Рабочая группа по вопросам освещения и световой сигнализации

Семьдесят первая сессия

Предложение по проекту поправок к Правилам № 70 (задние опознавательные знаки для транспортных средств большой длины и грузоподъемности)

Представлено экспертом от Европейской ассоциации поставщиков автомобильных деталей*

Рис. 3а

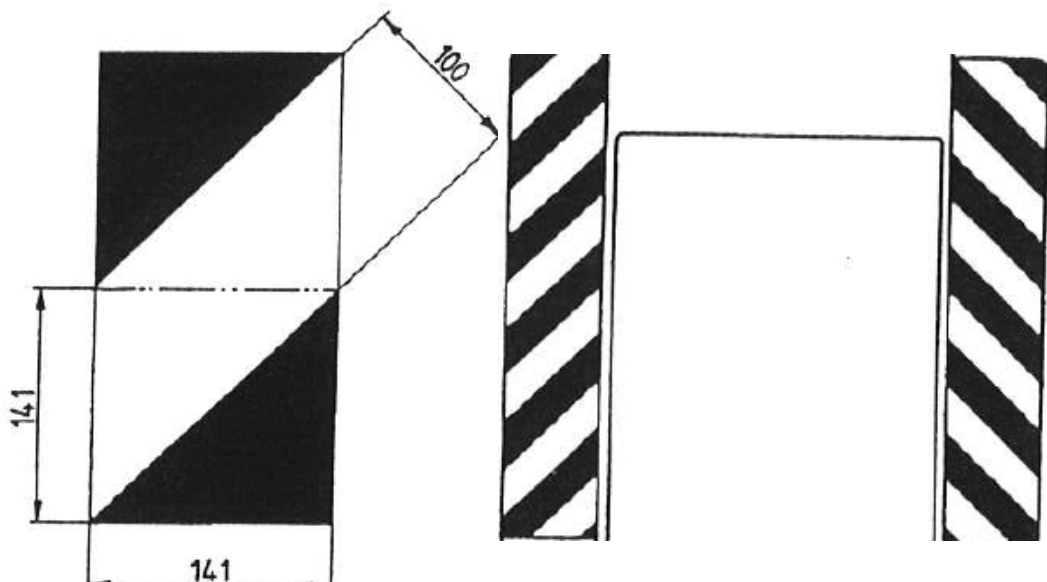
Приложение 12, включить новый заголовок после рис. 2 и включить новый рис. 3:

"Задние опознавательные знаки (класс 5)

Светоотражающие материалы класса 5 должны состоять из красных и белых диагональных полос шириной 100 мм каждая, которые направлены под углом в 45° наружу и вниз. Базовая стандартная область представляет собой квадрат со стороной 141 мм, разделенный на белую и красную половины, образующий одну стандартную область.

Предписанные формы, схемы и пространственные характеристики устройств класса 5 проиллюстрированы на рис. 3 приложения 12 к настоящим Правилам.
